АКТ
текущего осмотра здания
от 26.09.2024 г.

Провел текущий осмотр и визуально-измерительный контроль: строительных конструкций крыши строящегося индивидуального жилого дома, возводимого на земельном участке с кадастровым номером 73: [REDACTED] расположенном по [REDACTED]

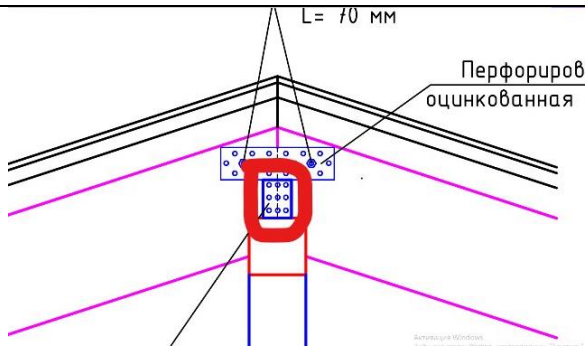
Фотография №1.	Фотография №2.
<p data-bbox="288 837 842 869">Крепление стропил к коньковому брусу</p>  <p data-bbox="384 1173 852 1193">Стропила к коньковому брусу крепят встык с небольшой вырубкой</p>	
<p data-bbox="316 1890 1394 1915">В местах соединения стропил между собой отсутствуют болтовые соединения</p>

Фотография №4.

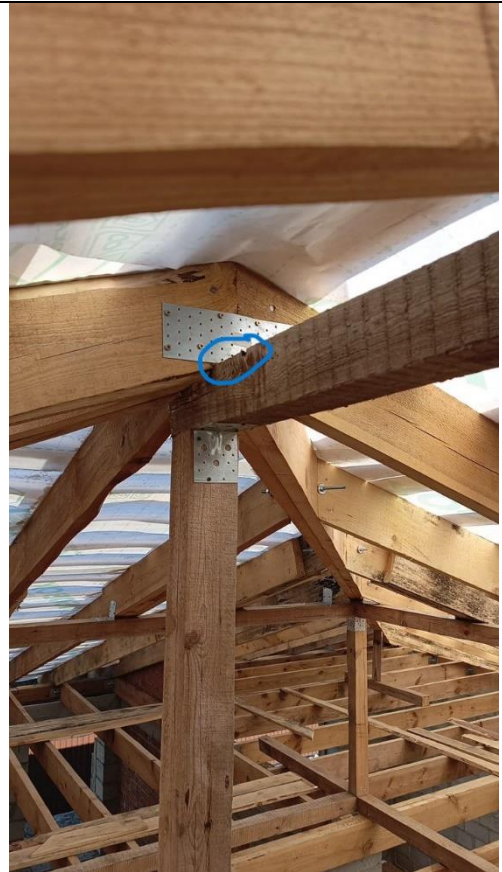
Перфорированные оцинкованные уголки для крепления стропил к брусу отсутствуют

Фотография №6.

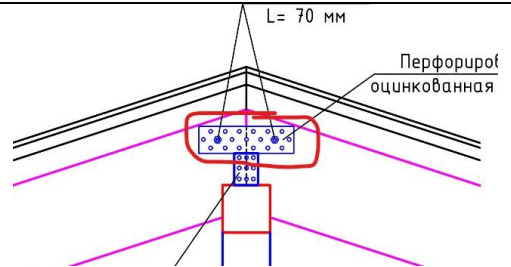
Пластины для крепления стропил размещены слишком низко, поэтому не осталось места для установки уголков крепления стропил к брусу

Фотография №8.

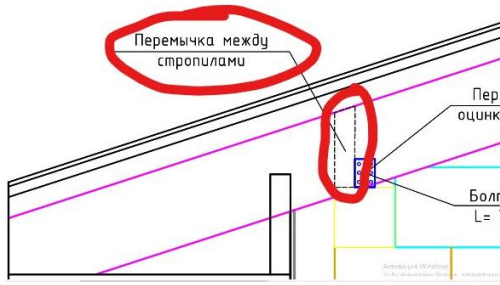
Отсутствуют (не установлены) перемычки между стропилами

Фотография №10.

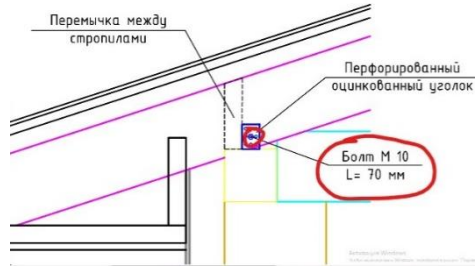
Отсутствуют болты в местах соединения стропил к мауэрлату

Фотография №14.

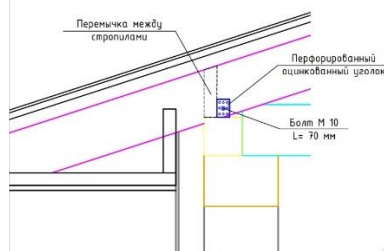
Оси сопряжения стропил смещены. На фотографии стрелками показано место, где они должны располагаться, в соответствии с проектом.

Фотография №17.

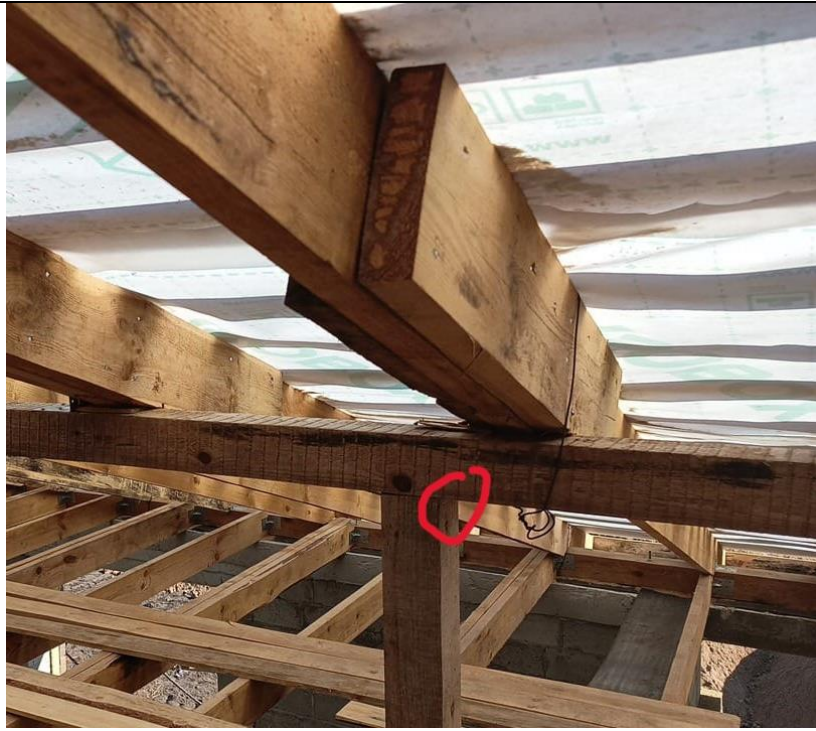
Стропила закреплены к мауэрлату с применением 1 уголка

В проекте не указано сколько уголков должно быть в этих местах, но по общему правилу технологии таких элементов должно быть 2 (по одному с каждой стороны стропила), по тому же принципу как указано в проекте (см. фото №16):

Фотография №20.

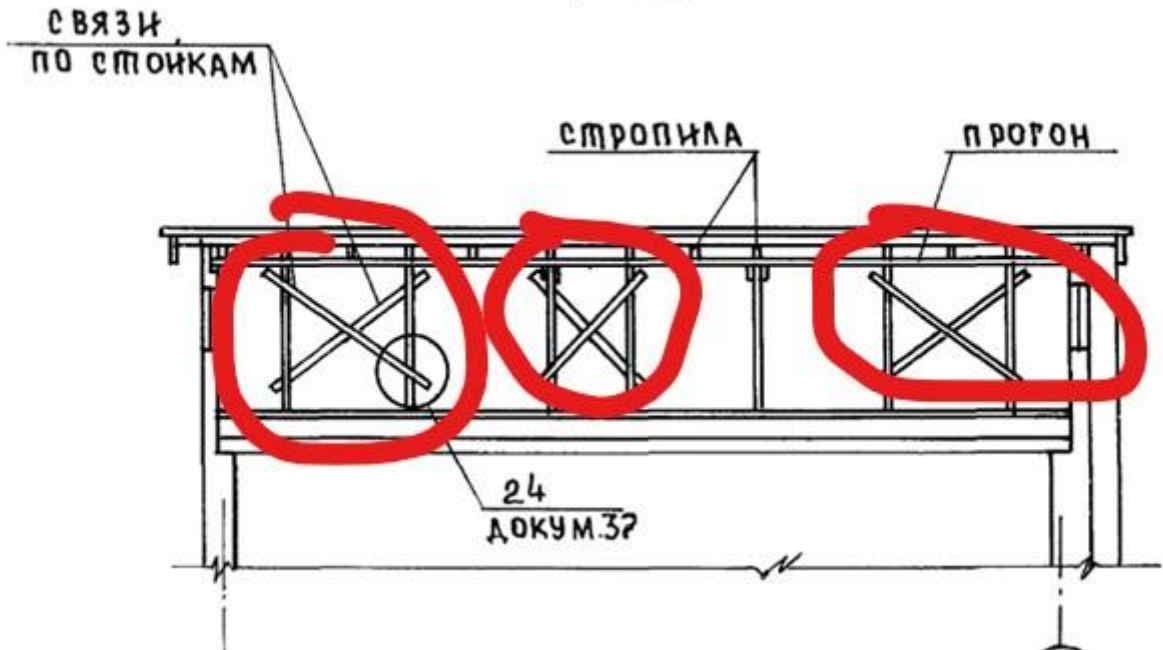
Крепления выполнены не по проекту (по проекту должны быть уголки). Выдержка из проекта приведена на фотографии №21

Выдержка из проекта приведена для иллюстрации отклонения указанного на фотографии №20. Т.е. крепление должно осуществляться с помощью перфорированных уголков
